国立研究開発法人日本原子力研究開発機構原子力科学研究所
T R A C Y (過渡臨界実験装置) 施設に係る廃止措置計画の
変更認可申請書の一部補正について

令和2年6月12日付け令02原機（科保）038をもって申請した国立研究開発法人日本原子力研究開発機構原子力科学研究所T R A C Y (過渡臨界実験装置) 施設に係る廃止措置計画の変更認可申請書を下記のとおり一部補正いたします。

- (1) 令和2年8月21日付け原子炉設置変更許可に伴う敷地図の変更
- (2) 記載の適正化

国立研究開発法人日本原子力研究開発機構
原子力科学研究所 TRACY（過渡臨界実験装置）施設に係る
廃止措置計画の変更
新旧対照表

図1-1 TRACY主要系統図 (TRACY固有設備全体)

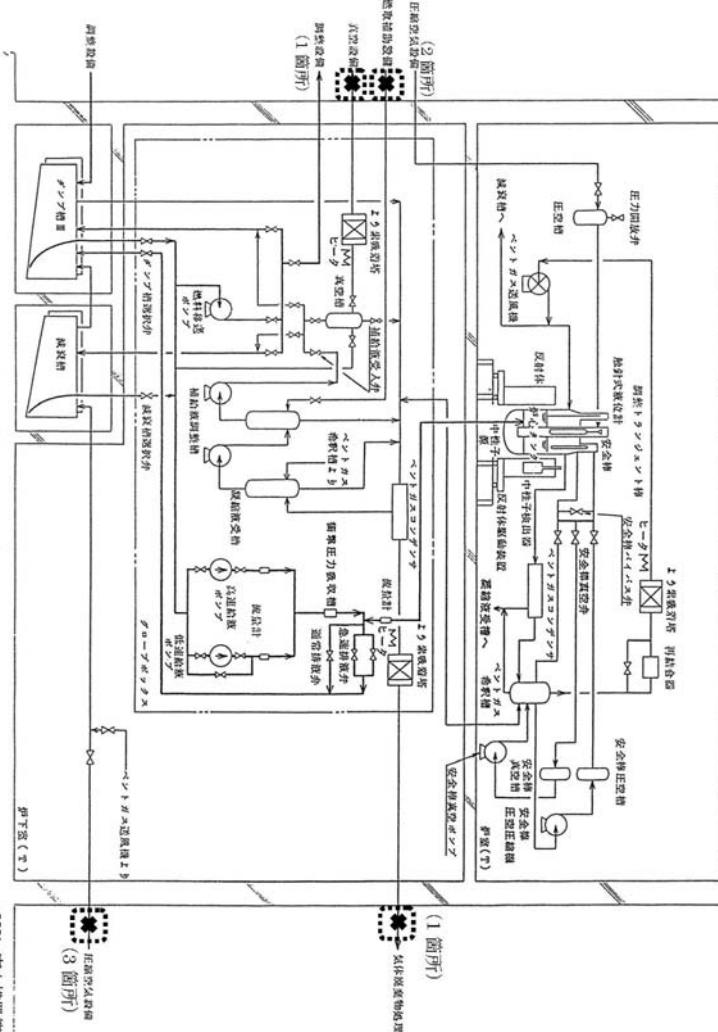
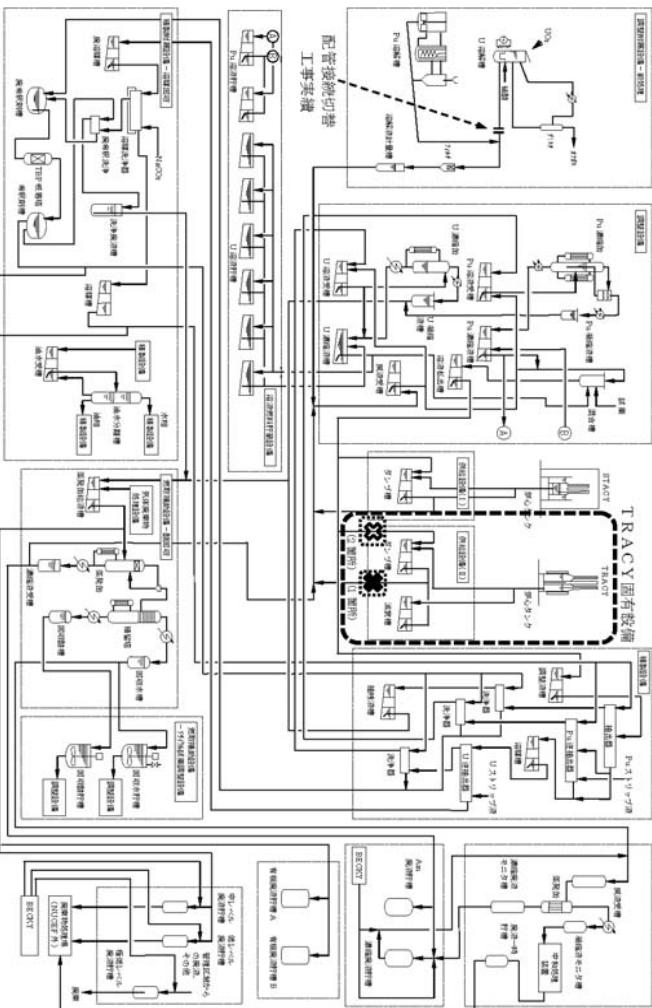
変更前	変更後	備考
 <p>(削る)</p> <p>本文図4-4と統合したため削除</p>
